Informe Consolidado de Solicitud de Aclaraciones, Rectificaciones y/o Ampliaciones a la Declaración de Impacto Ambiental del Proyecto "NUEVA LÍNEA 1X66KV SANTA ELISA ? QUILMO II"

Nombre del Titular : Empresa Eléctrica Cordillera SpA
Nombre del Representante Legal : Héctor Patricio Castillo Bustamante
Dirección : Avenida Tajamar 183

El presente Informe Consolidado de Solicitud de Aclaraciones, Rectificaciones o Ampliaciones a la Declaración de Impacto Ambiental del proyecto "NUEVA LÍNEA 1X66KV SANTA ELISA ? QUILMO II", contiene las observaciones generadas en virtud de la revisión de la Adenda.

Figura: Zona agrícola de la Comunidad Indígena Flor del Canelo

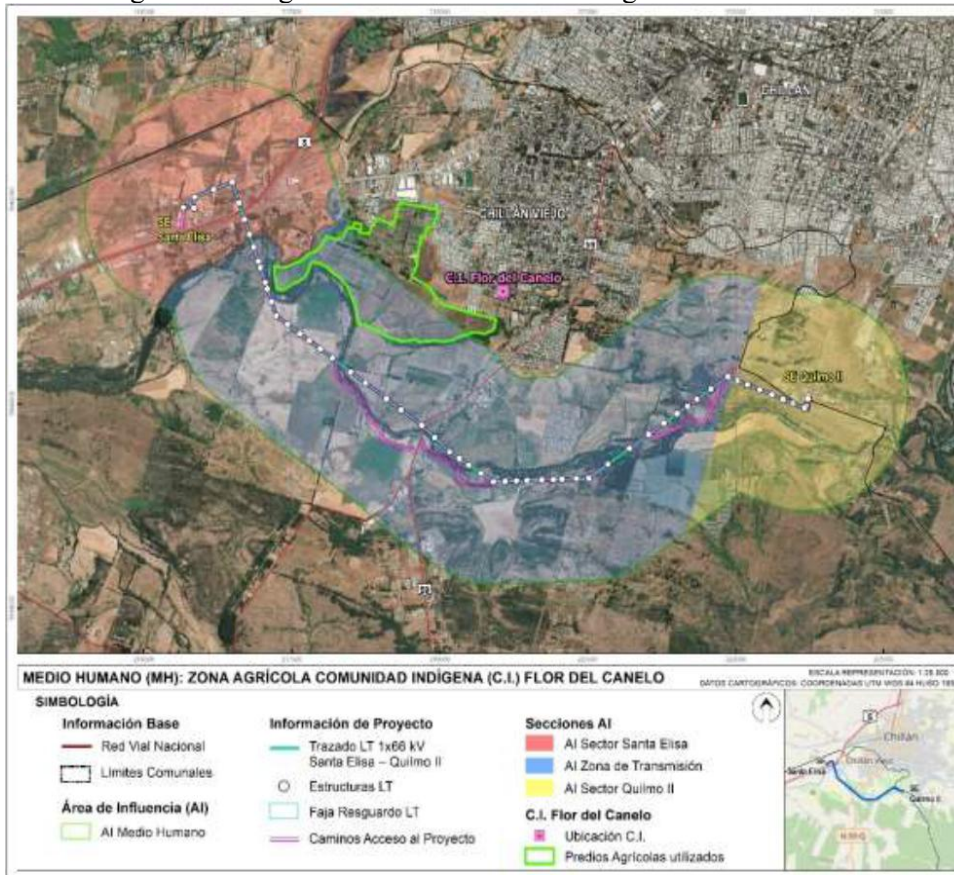
65. Según lo presentado en el punto N° 3.3.1.14 Medio Humano del capítulo N° 3 de la DIA se indica que el Sistema de Información Territorial Indígena identifica la presencia de una Comunidad Indígena al interior de la Comuna de Chillan Viejo, correspondiente a la “Comunidad Familiar Indígena Flor del Canelo” en el sector El Bajo de la ciudad. En base a la información proporcionada por CONADI, el lugar de ubicación referencial de la Comunidad Indígena Flor del Canelo se emplazaría fuera del Área de Influencia del Proyecto. Específicamente, a 770 metros del AIMH y 1.7 km de la estructura más cercana. No obstante, en base a la información proporcionada en el punto N° “6.3.3.3 Uso y valoración de recursos naturales” del Anexo 3.11: Línea de Base Medio Humano” de la DIA se señala que la comunidad basa su economía principalmente en la agricultura hortofrutícola, desarrollada tanto en predios propios como en terrenos arrendados. Cultivan cilantro, tomate, lechuga, repollo, brócoli, entre otras especies, dependiendo de la estación. La producción se comercializa en ferias locales y en el Mercado de Chillán, abasteciendo a parte importante de la ciudad. Los terrenos productivos se encuentran distribuidos entre sectores como Maipo, Las Lajuelas y alrededores del camino a Yungay. Muchos de estos paños son arrendados por períodos de 5 a 10 años. El acceso a estos lugares se realiza en vehículos particulares, y la maquinaria utilizada suele ser compartida entre familiares, aunque cada terreno productivo se gestiona de manera individual. Teniendo en cuenta ello y la figura 6-11. Zona agrícola Comunidad Indígena Flor del Canelo. Anexo 3.11: Línea de Base Medio Humano” de la DIA se identifica que el polígono verde donde se emplaza la Zona agrícola de la Comunidad Indígena Flor del Canelo se encuentra en el área de influencia del proyecto, puntualmente de la zona de transmisión.

Figura: Ubicación Comunidad Indígena Flor del Canelo

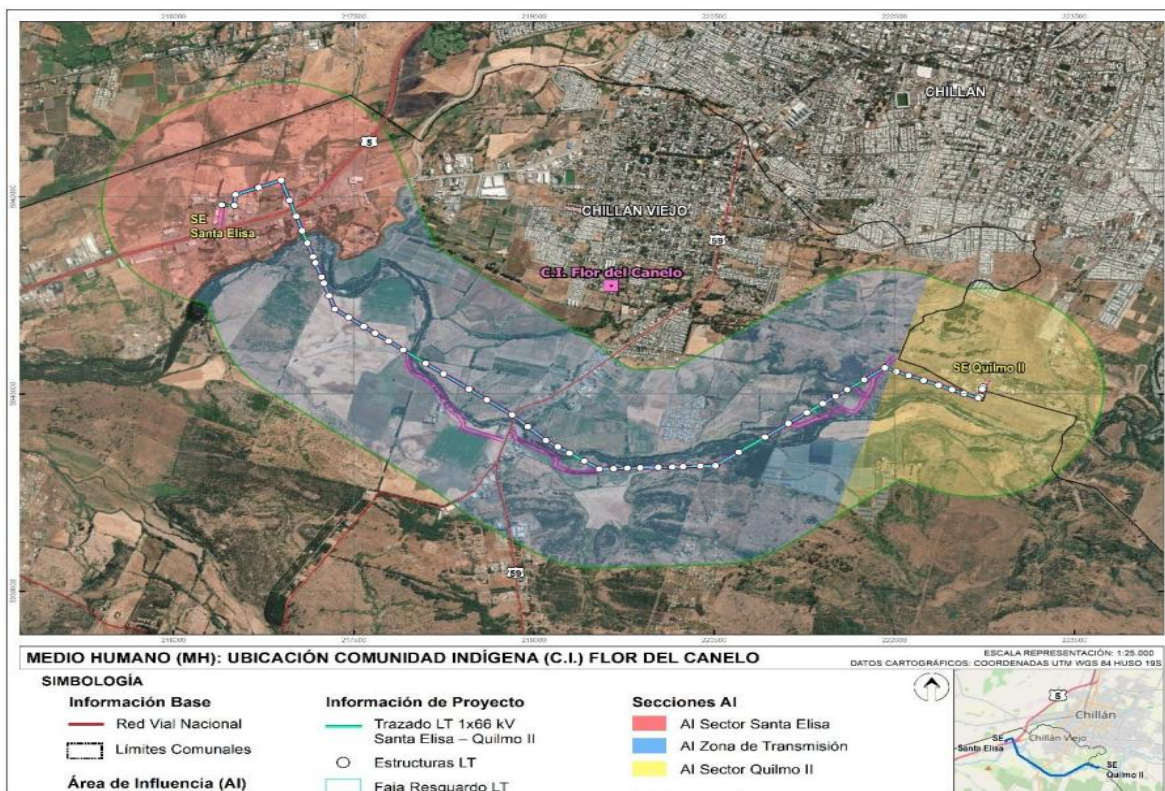
Por otra parte, el Sistema de Información Territorial Indígena identifica la presencia de una Comunidad Indígena al interior de la Comuna de Chillan Viejo, correspondiente a la **“Comunidad Familiar Indígena Flor del Canelo”** en el sector El Bajo de la ciudad. Esta organización, vinculada al pueblo Mapuche, se constituyó el 9 de mayo de 2012, y cuenta con 29 socios correspondientes a 8 familias (Conadi, Sistema de información territorial indígena, 2025). En base a la información proporcionada por CONADI, el lugar de ubicación referencial de la Comunidad Indígena Flor del Canelo se emplaza fuera del Área de Influencia del Proyecto. Específicamente, a 770 metros del AIMH y 1.7 km de la estructura más cercana. Como se presenta en la siguiente figura:

Figura: Zona agrícola Comunidad Indígena Flor del Canelo

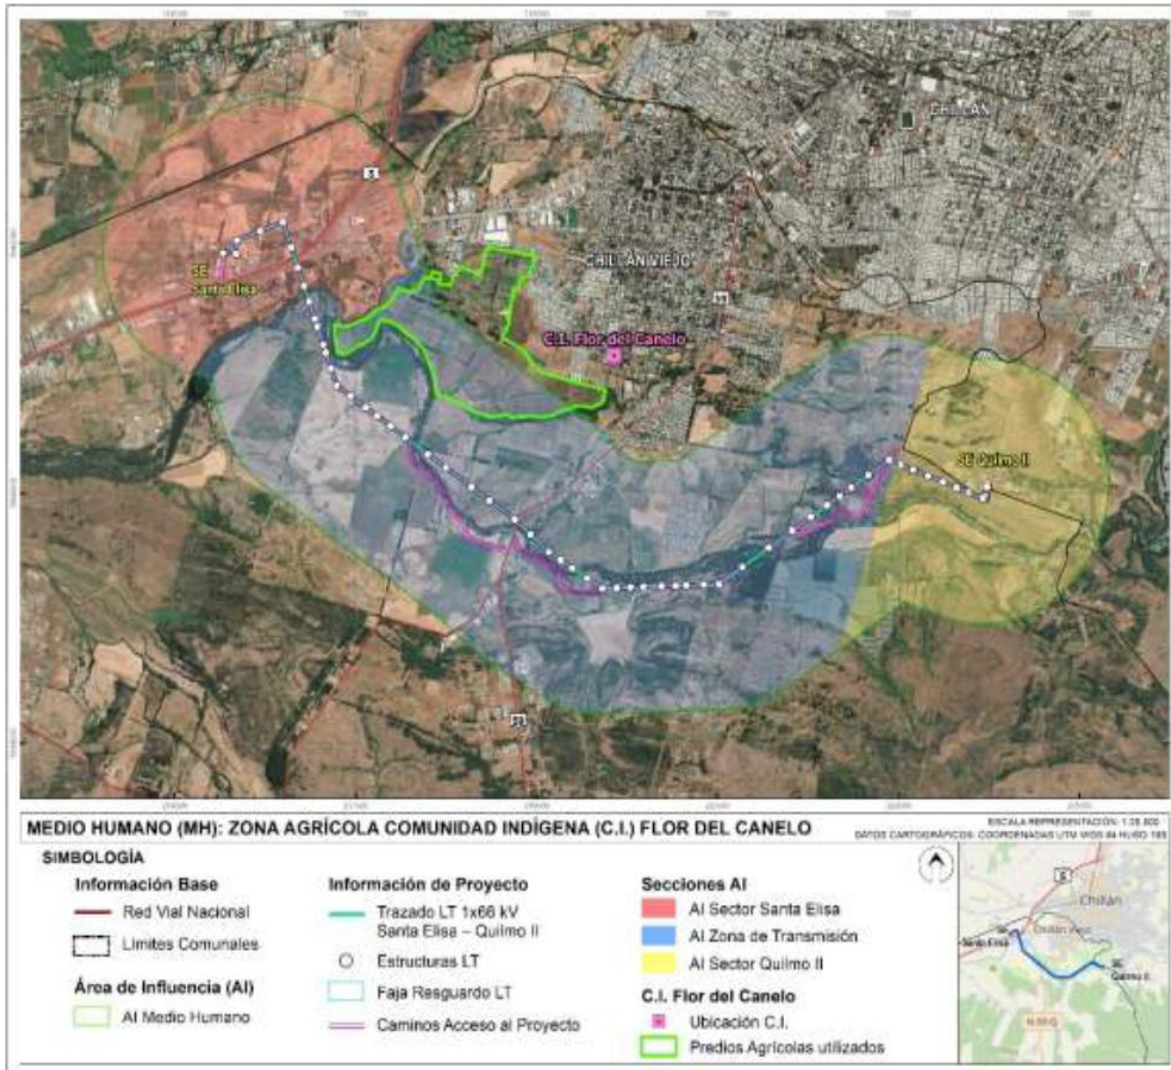
En base a la información proporcionada por la informante, se presenta en el punto N° “6.3.3.3 Uso y valoración de recursos naturales” del Anexo 3.11: Línea de Base Medio Humano” de la DIA se señala que la comunidad basa su economía principalmente en la agricultura hortofrutícola, desarrollada tanto en predios propios como en terrenos arrendados. Cultivan cilantro, tomate, lechuga, repollo, brócoli, entre otras especies, dependiendo de la estación. La producción se comercializa en ferias locales y en el Mercado de Chillán, abasteciendo a parte importante de la ciudad. Los terrenos productivos se encuentran distribuidos entre sectores como Maipo, Las Lajuelas y alrededores del camino a Yungay. Muchos de estos paños son arrendados por períodos de 5 a 10 años. El acceso a estos lugares se realiza en vehículos particulares, y la maquinaria utilizada suele ser compartida entre familiares, aunque cada terreno productivo se gestiona de manera individual. En el siguiente plano se presenta el área de influencia del proyecto y en el polígono verde se identifica la Zona agrícola Comunidad Indígena Flor del Canelo.

Figura: Ubicación Comunidad Indígena Flor del Canelo

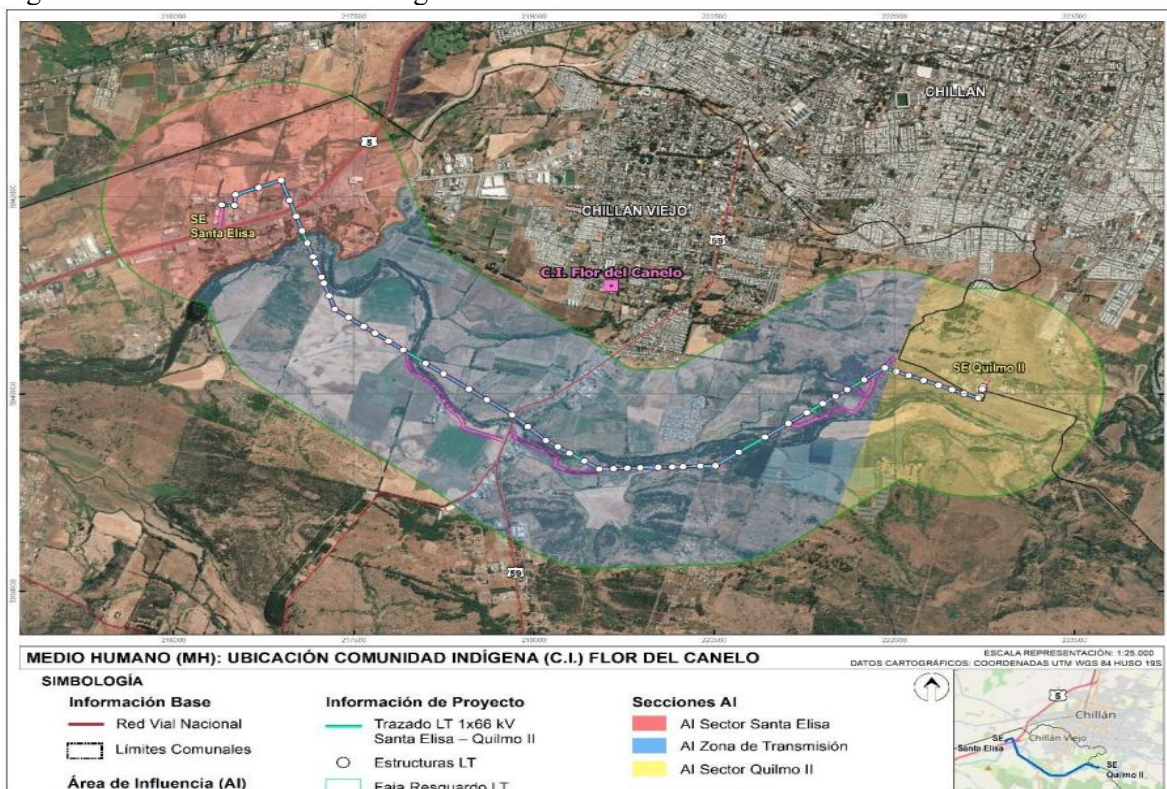
Por otra parte, el Sistema de Información Territorial Indígena identifica la presencia de una Comunidad Indígena al interior de la Comuna de Chillan Viejo, correspondiente a la **“Comunidad Familiar Indígena Flor del Canelo”** en el sector El Bajo de la ciudad. Esta organización, vinculada al pueblo Mapuche, se constituyó el 9 de mayo de 2012, y cuenta con 29 socios correspondientes a 8 familias (Conadi, Sistema de información territorial indígena, 2025). En base a la información proporcionada por CONADI, el lugar de ubicación referencial de la Comunidad Indígena Flor del Canelo se emplaza fuera del Área de Influencia del Proyecto. Específicamente, a 770 metros del AIMH y 1.7 km de la estructura más cercana. Como se presenta en la siguiente figura:

Figura: Zona agrícola Comunidad Indígena Flor del Canelo

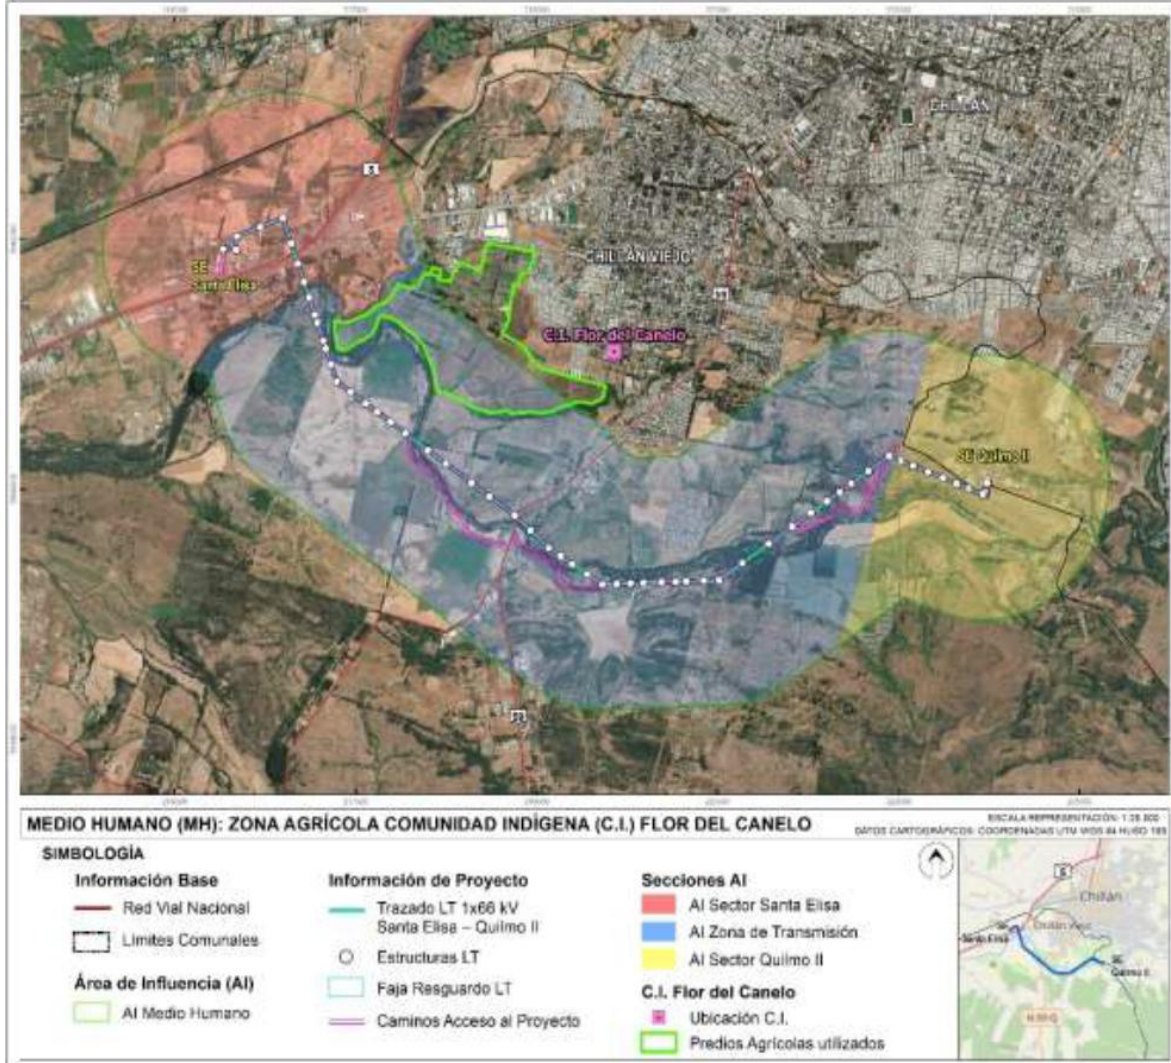
influencia del proyecto y en el polígono verde se identifica la Zona agrícola Comunidad Indígena Flor del Canelo.
